Aanvullende voorschriften en toelichting bij het voorschrift C2/112

V2026.03

Toelichting Fluvius

Dit document bevat alle aanvullende voorschriften van Fluvius. Het geeft ook toelichting en verduidelijking bij de oprichting en aansluiting van een HS-cabine op het distributienet van de distributienetbeheerders (DNB's).

Figuur 8

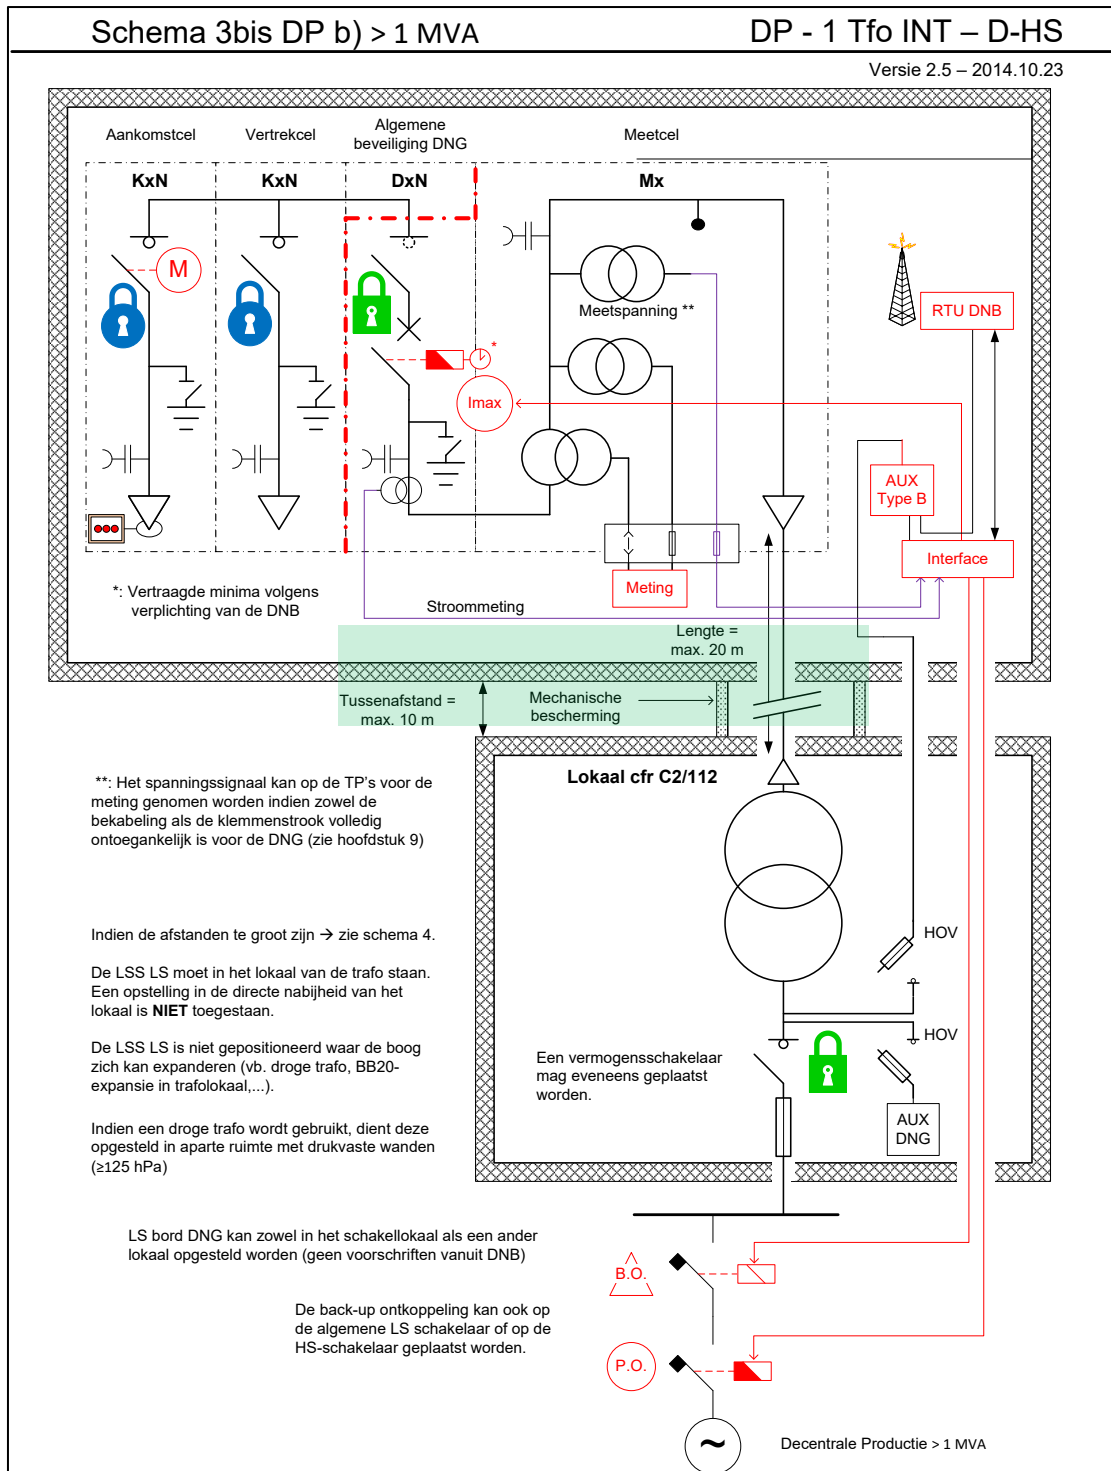
Gewijzigd ééndraadschema "Schema 3bis DP b) > 1MVA = DP – 1 Tfo INT – D – HS" volgens de groen gemarkeerde rechthoek. De kabel tussen de 2 gebouwen moet eveneens mechanisch beschermd worden.

Figuur 9

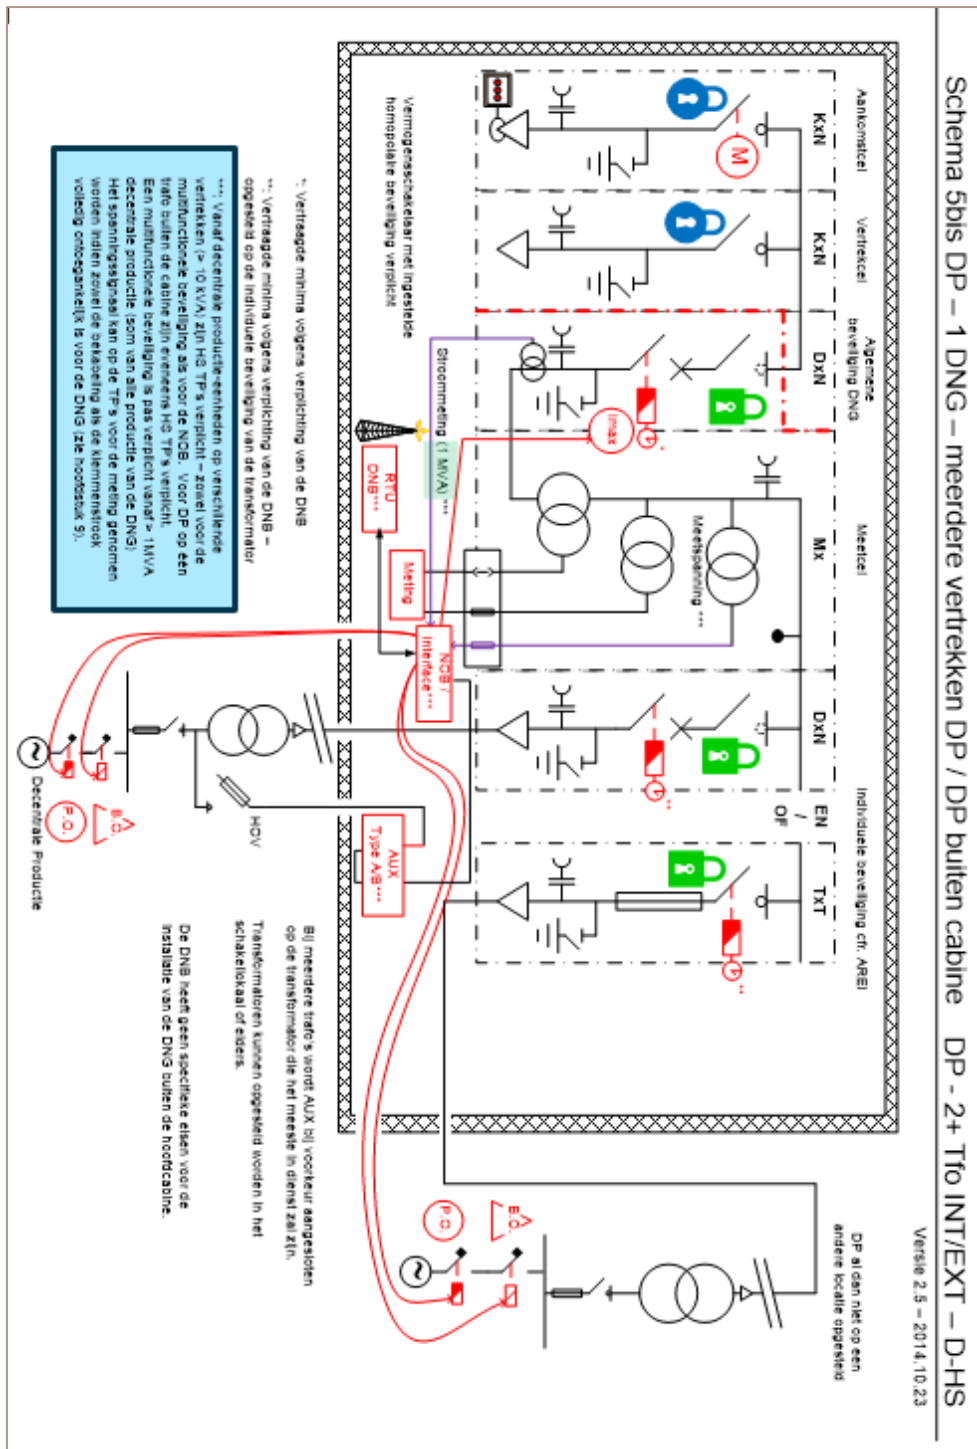
Gewijzigd ééndraadschema volgens de groen gemarkeerde rechthoek:

“Schema 5bis DP – 1 DNG – meerdere vertrekken DP / DP buiten cabine = DP – 2 Tfo INT/EXT – D – HS”
 Zoals, In de figuur werd na de tekst stroommeting “(>1 MVA)” toegevoegd ter verduidelijking, want het stond ook al in de tekst bij ***.
